RÉPUBLIQUE FRANÇAISE - DÉPARTEMENT DU HAUT-RHIN
PLAN LOCAL D'URBANISME
DE BITSCHWILLER-LÈS-THANN

Modification simplifiée n°2

1 - Notice de présentation

MODIFICATION SIMPLIFIÉE N°2 DU PLU
APPROUVÉE PAR DÉLIBÉRATION DU CONSEIL MUNICIPAL LE 25 MAI 2022

SUPPRESSION DE L'EMPLACEMENT RÉSERVÉ N°4

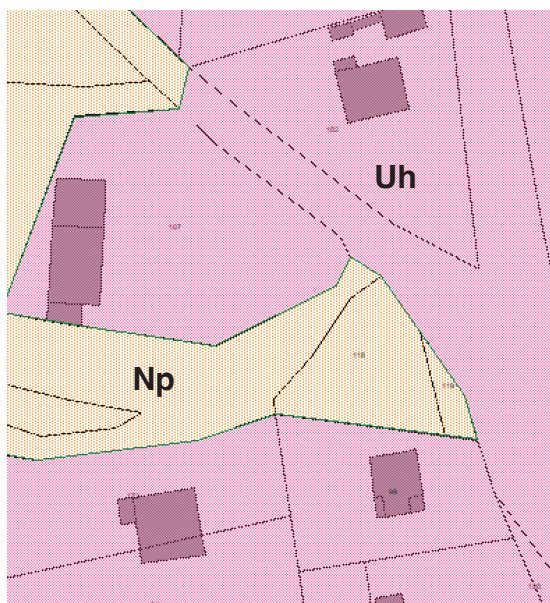
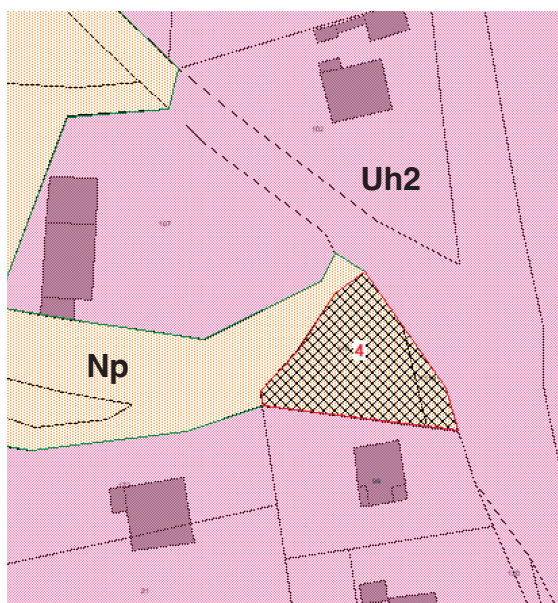
Cet emplacement réservé (aménagement du carrefour et amélioration de l'accès au cimetière) est désormais sans objet puisque la commune est devenue propriétaire de l'emprise de cet emplacement réservé.

• Emplacement réservé n°4

• Suppression de l'emplacement réservé n° 4

AJUSTEMENTS DU ZONAGE SUR LES SECTEURS Ue1 ET Uh1, Uh2 (ROUTE JOFFRE)

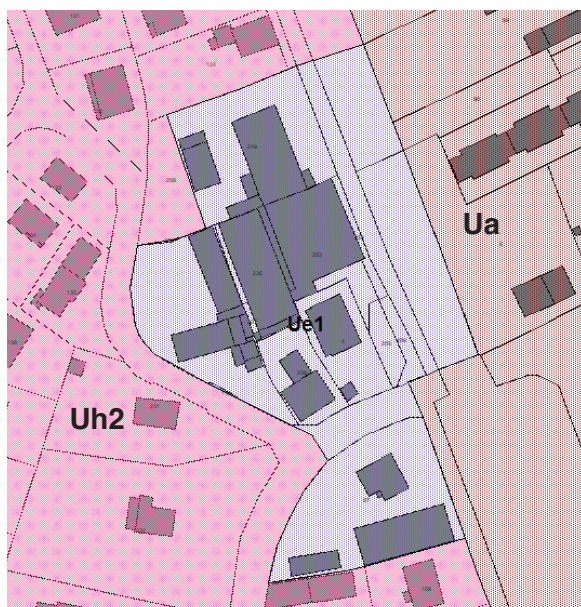
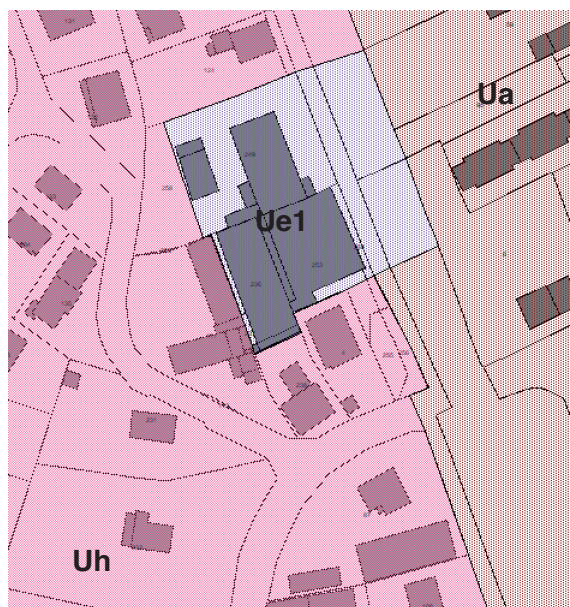
Le site Ue1 situé au droit de la rue Joffre est composé d'une partie à caractère industriel et d'une autre partie à caractère mixte et résidentiel.

Afin de faciliter la valorisation du site, il convient aujourd'hui d'augmenter les possibilités de destinations de cette partie à caractère mixte et résidentiel en la versant dans le secteur Uh.

• Secteur Ue1, Ua, Uh2 (route Joffre)

• Secteur Ue1, Ua, Uh (route Joffre)

AJUSTEMENTS DU ZONAGE SUR LES SECTEURS 1AU ET Uh2 (ROUTE JOFFRE)

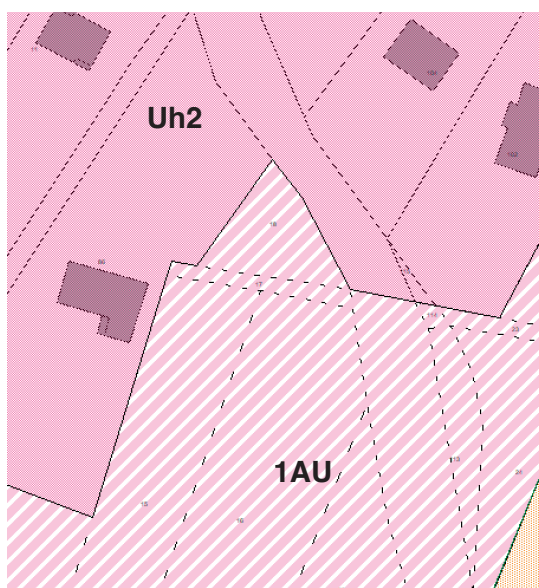
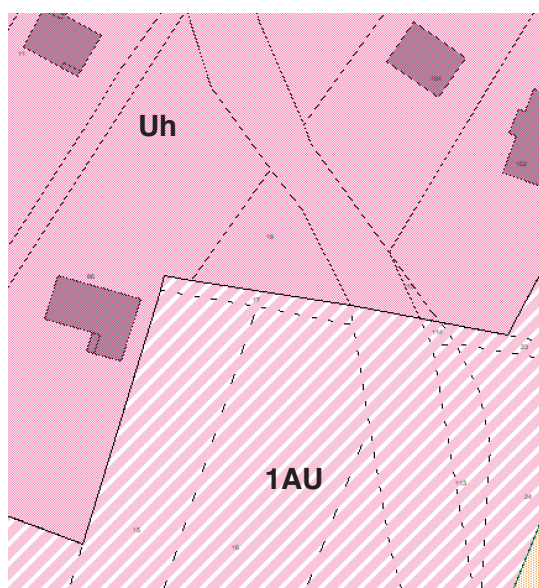
Il s'agit de rectifier une erreur matérielle afin de verser la parcelle n° 18 dans le secteur Uh, tel que cela avait déjà été pris en compte lors de l'établissement de l'OAP sectorielle.

• Secteur 1AU et Uh2 (route Joffre)

• Secteur 1AU et Uh (route Joffre)

AJUSTEMENT DU ZONAGE SUR LE SECTEUR 1AU À L'EST DE LA MAISON DE RETRAITE

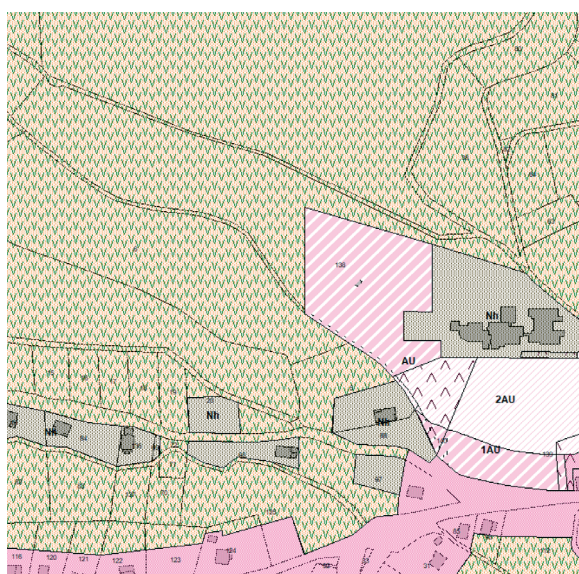
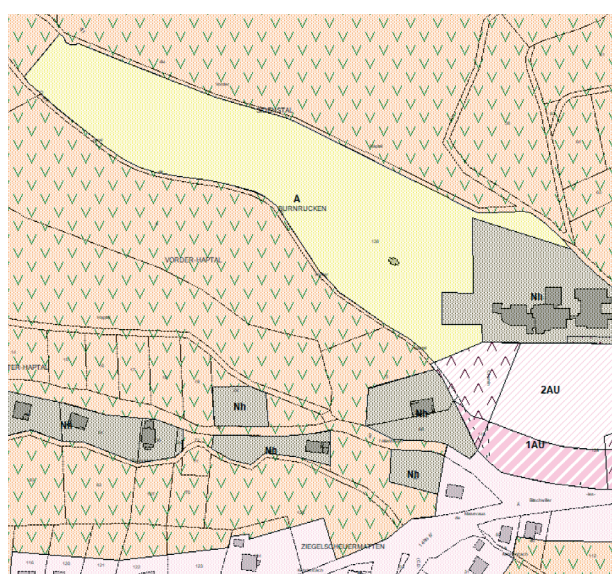
Aux regards des enjeux paysagers et environnementaux du site de la maison de retraite, il est aujourd'hui considéré de redéfinir la vocation du site en abandonnant sa constructibilité résidentielle et en favorisant la possibilité d'une activité de maraîchage et de filière courte, qui pourra notamment participer au bien-être de la maison de retraite.

• Secteur 1AU

• Secteur 1AU passé en A

AJUSTEMENT DU ZONAGE SUR LES SECTEURS NP ET A AUX LIEUX-DITS HIRTZMATTEN ET KEHRLNBACH

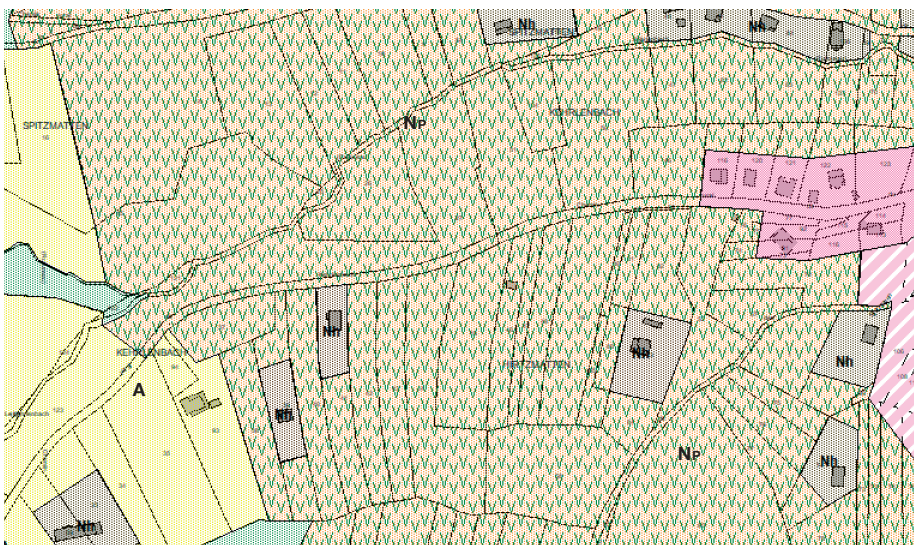
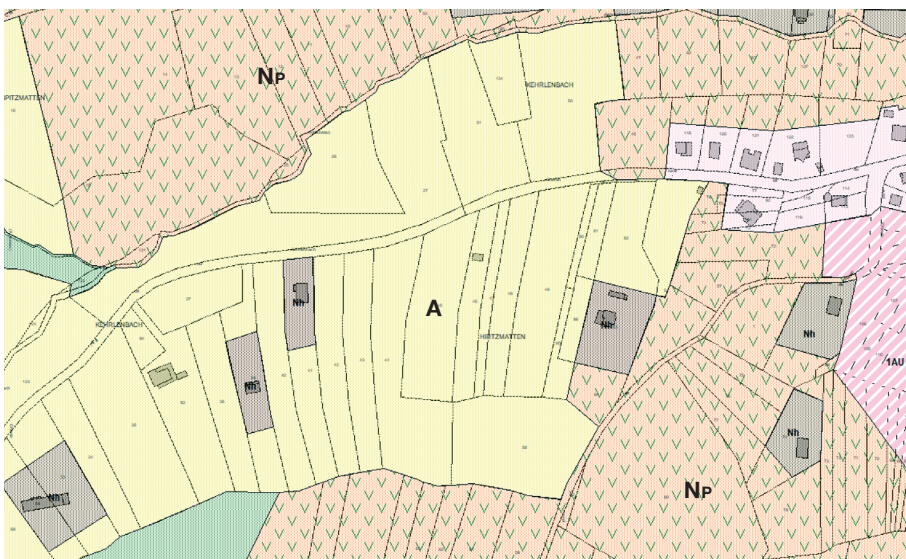
Dans le but de faciliter les solutions de développement d'activité maraîchère, il apparaît aujourd'hui nécessaire d'augmenter l'emprise de la zone A. Les terrains situés aux lieux-dits Hirtzmatten et Kehrlenbach présentant les meilleures caractéristiques, il est décidé de les verser en zone A.

Dans la pratique, cette évolution n'altérera que faiblement la vocation d'espace naturel qui avait été donnée au site par sa classification en secteur Np.

• Secteur Np

• Secteur Np transformé en A

RÈGLEMENT - ARTICLE Ua 7

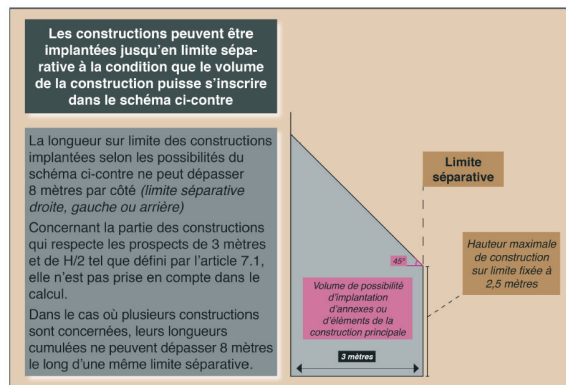
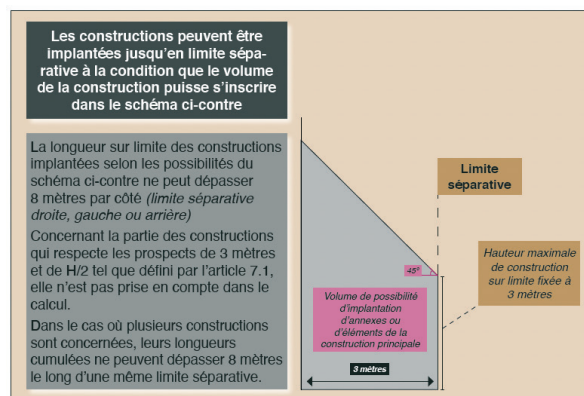
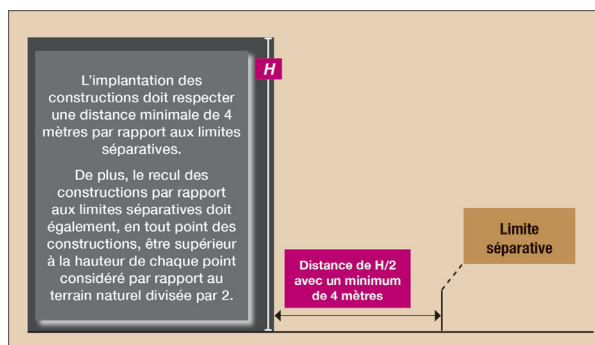
- 7.5 Des constructions peuvent être édifiées jusqu'aux limites séparatives des parcelles dans le respect des prospects selon le schéma présenté ci-dessous :

- 7.5 Des constructions peuvent être édifiées jusqu'aux limites séparatives des parcelles dans le respect des prospects selon le schéma présenté ci-dessous :

Les rambardes d'une hauteur maximale de 1 mètre peuvent dépasser du «volume de possibilité» défini par le schéma ci-dessus.

Concernant l'implantation de piscines, seules s'appliquent les règles définies dans l'article 7.1.

RÈGLEMENT - ARTICLE Uh 7

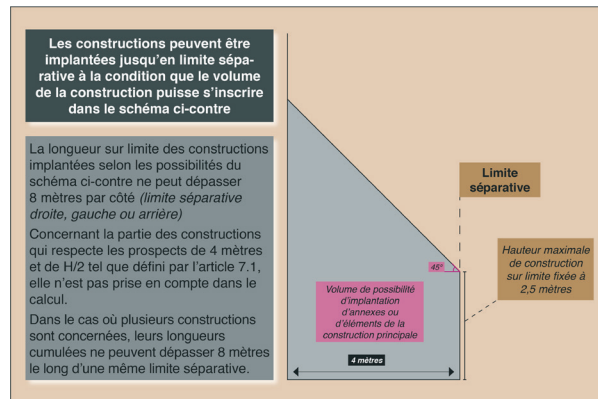
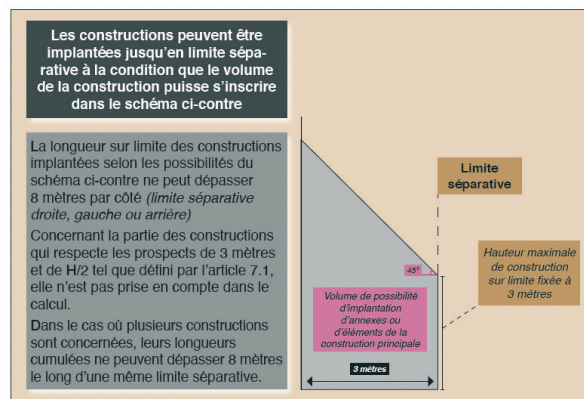
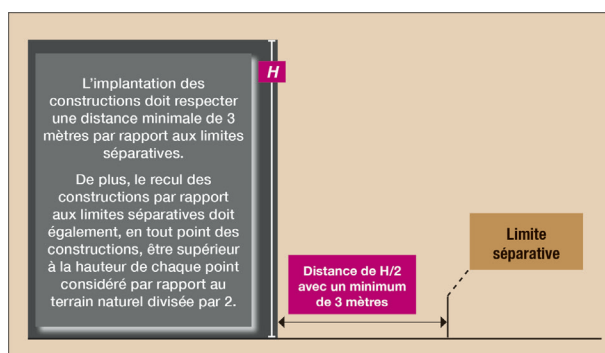
- 7.2 Des constructions peuvent être édifiées jusqu'aux limites séparatives des parcelles dans le respect des prospects selon le schéma présenté ci-dessous :

- 7.2 Des constructions peuvent être édifiées jusqu'aux limites séparatives des parcelles dans le respect des prospects selon le schéma présenté ci-dessous :

Les rambardes d'une hauteur maximale de 1 mètre peuvent dépasser du «volume de possibilité» défini par le schéma ci-dessus.

Concernant l'implantation de piscines, seules s'appliquent les règles définies dans l'article 7.1.

RÈGLEMENT - ARTICLE AU 7

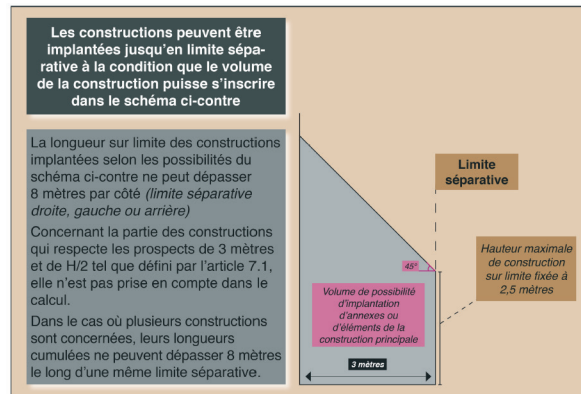
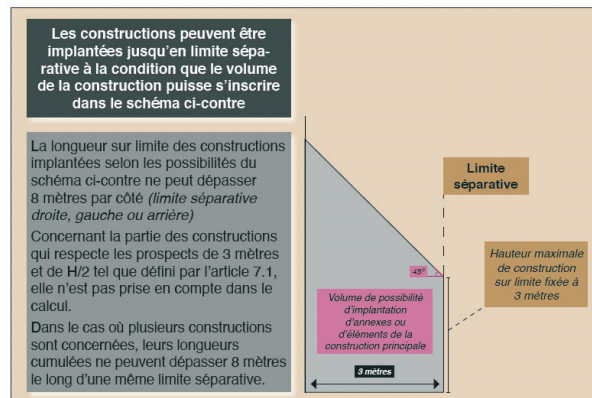
- 7.2 Des constructions peuvent être édifiées jusqu'aux limites séparatives des parcelles dans le respect des prospects selon le schéma présenté ci-dessous :

- 7.2 Des constructions peuvent être édifiées jusqu'aux limites séparatives des parcelles dans le respect des prospects selon le schéma présenté ci-dessous :

Les rambardes d'une hauteur maximale de 1 mètre peuvent dépasser du «volume de possibilité» défini par le schéma ci-dessus.

Concernant l'implantation de piscines, seules s'appliquent les règles définies dans l'article 7.1.

1.5 PHASAGE ET CONDITIONS D'OUVERTURE À L'URBANISATION

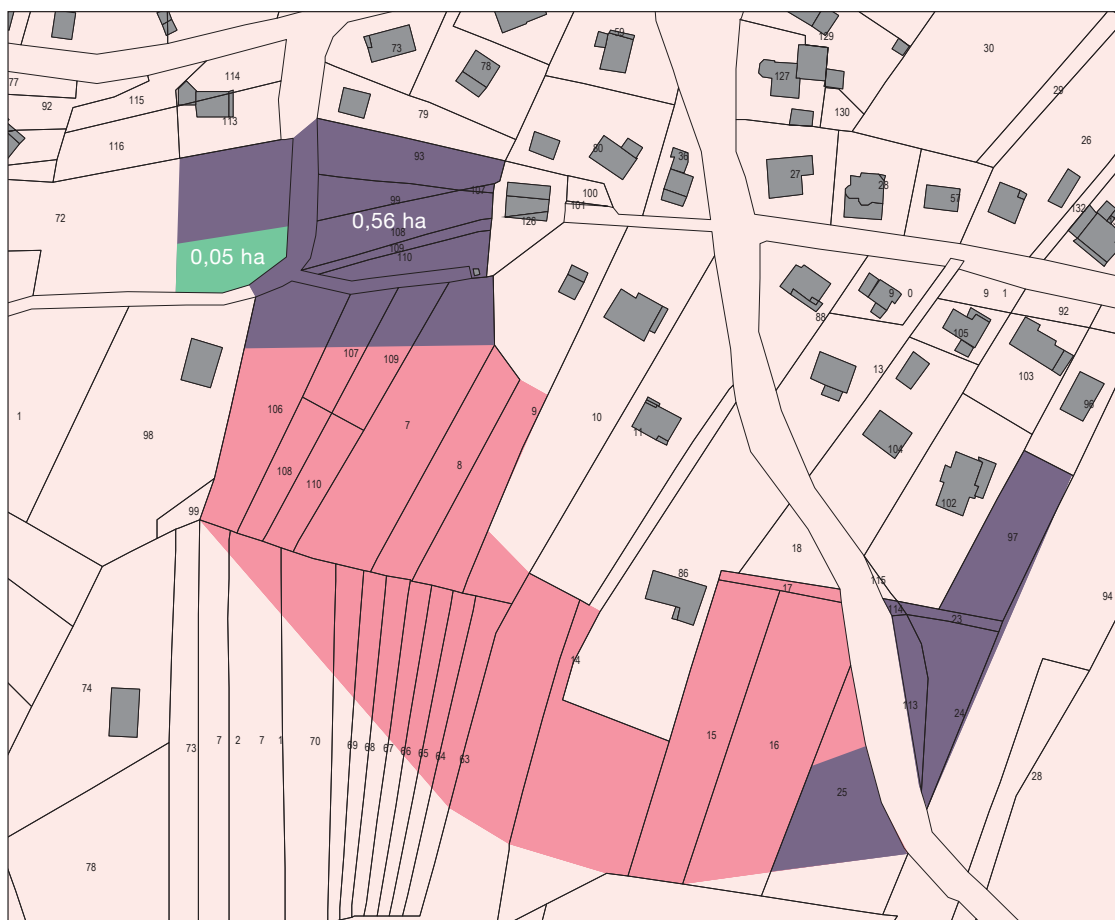
L'urbanisation du site ne peut se faire que selon les tailles minimales d'opération définies sur le schéma ci-dessous. Ces tailles minimales ne s'appliquent pas à un éventuel reliquat en phase finale d'aménagement du site.

Par ailleurs, chaque tranche d'urbanisation, sauf spécification particulière, devra contribuer, au prorata, à la réalisation des quelque 25 logements à produire par hectare.

-  Opération d'aménagement possible par tranches couvrant au moins 35 ares
 -  Opération possible par permis individuels ou opération d'aménagement, ceci dans le plein respect des prescriptions paysagères et de desserte de l'aménagement du site défini par l'OAP.
- De manière spécifique pour la parcelle 25, ledit permis de construire doit prévoir et préserver une solution d'accès par un amorçage de la voirie prévue pour la desserte générale du site tel que cela figure ci-dessus pages 15 et 18.
-  Aménagement paysager de valorisation «zone humide» à réaliser dès la première opération.
